21. Änderung des Flächennutzungsplans „Solarpark Hof Birkenfeld“ (S) zwischen Pülfringen und Gissigheim

Zusammenfassung der Ergebnisse der frühzeitigen Beteiligung der Öffentlichkeit (§ 3 Abs. 1 BauGB), der frühzeitigen Beteiligung der Behörden und sonstigen Träger öffentlicher Belange (§ 4 Abs. 1 BauGB) und der frühzeitigen Abstimmung mit den Nachbargemeinden (§ 2 Abs. 2 BauGB) zum Vorentwurf (Stand 30.01.2024)

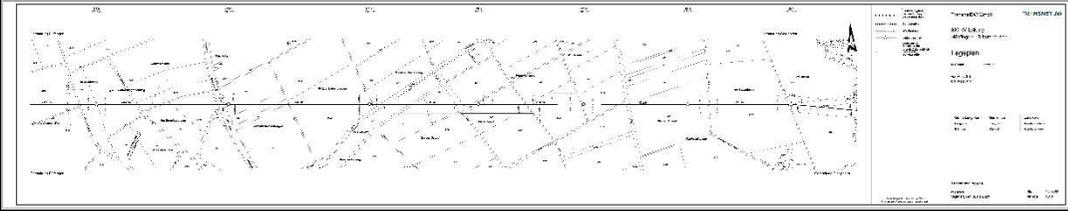
Öffentlichkeit / Behörden / Sonst. Träger öffentlicher Belange / Nachbargemeinden	Abgegebene Stellungnahme	Abwägung des Gemeinsamen Ausschusses der Vereinbarten Verwaltungsgemeinschaft	Beschlussvorschlag
<p>Netze BW vom 12.06.2024</p>	<p>Die uns zugegangenen Unterlagen haben wir auf unsere Belange hin geprüft und nehmen wie folgt Stellung:</p> <p>Im Geltungsbereich des Flächennutzungsplans bestehen Versorgungsanlagen der Netze BW GmbH.</p> <p><u>Stellungnahme der Netzentwicklung Projekte Planungsverfahren Sparte 110-kV-Netz (NETZ TEPV)</u></p> <p>Seitens des Genehmigungsmanagements Netzentwicklung Projekte bestehen keine Bedenken gegen die Änderung des Flächennutzungsplans. Für die überörtliche Stromversorgung bestehen im Geltungsbereich der FNP-Änderung keine Trassen für 110-kV-Leitungen der Netze BW.</p> <p><u>Stellungnahme der Netzentwicklung Nord Netzplanung Sparten Strom (Mittel- und Niederspannung) (NETZ TENN)</u></p> <p>Zum o.g. FNP haben wir grundsätzlich keine Bedenken vorzubringen. Sollten Sie zu Planungszwecken und Aktualisierung Ihrer Planunterlagen eine Übersicht unserer Netze benötigen, so erhalten Sie diese bei unserer Leitungsauskunft online über http://www.netze-bw.de/leitungsauskunft oder über das E-Mailpostfach Leitungsauskunft-Nord@netze-bw.de in verschiedenen Dateiformaten.</p> <p>Der weitere Ausbau der Leitungsnetze richtet sich nach den zukünftigen energietechnischen Anforderungen. Bei der Bauflächenentwicklung wird je nach Bedarf das vorhandene Netz erweitert. Bitte beteiligen Sie uns dazu auf Ebene der Bebauungsplanung erneut.</p> <p>Wir bitten darum, unsere Stellungnahme im weiteren Verfahren zu berücksichtigen und uns über das Abwägungsergebnis zu informieren, nach Abschluss des Verfahrens das Inkrafttreten des Flächennutzungsplans mitzuteilen und uns eine endgültige Fassung des Flächennutzungsplans in digitaler Form an unsere E-Mail-Sammelpostfachadresse bauleitplanung@netze-bw.de zuzusenden. Hierzu geben Sie bitte jeweils die o.g. Vorgangs-Nr. an.</p> <p>Falls noch nicht geschehen, bitten wir Sie, die TransnetBW GmbH, Heilbronner Str. 51-55 in 70191 Stuttgart, E-Mail: bauleitplanung@transnetbw.de ebenfalls (auch bei künftigen Verfahren) zu beteiligen. Die TransnetBW GmbH ist für die Höchstspannungsanlagen (220- und 380-kV) und die Netze BW GmbH für die Nieder-, Mittel- und Hochspannungsanlagen</p>	<p>Kenntnisnahme.</p> <p>Kenntnisnahme.</p> <p>Kenntnisnahme.</p> <p>Kenntnisnahme.</p> <p>Kenntnisnahme.</p> <p>Kenntnisnahme.</p> <p>Kenntnisnahme. Die TransnetBW wurde beteiligt. Im Rahmen ihrer Stellungnahme wurden Unterlagen der 380 kV-</p>	<p>Die Stellungnahme der Netze BW vom 12.06.2024 wird zur Kenntnis genommen. Die Hinweise der Transnet BW zur 380-kV-Leitung werden in die Unterlagen eingearbeitet.</p>
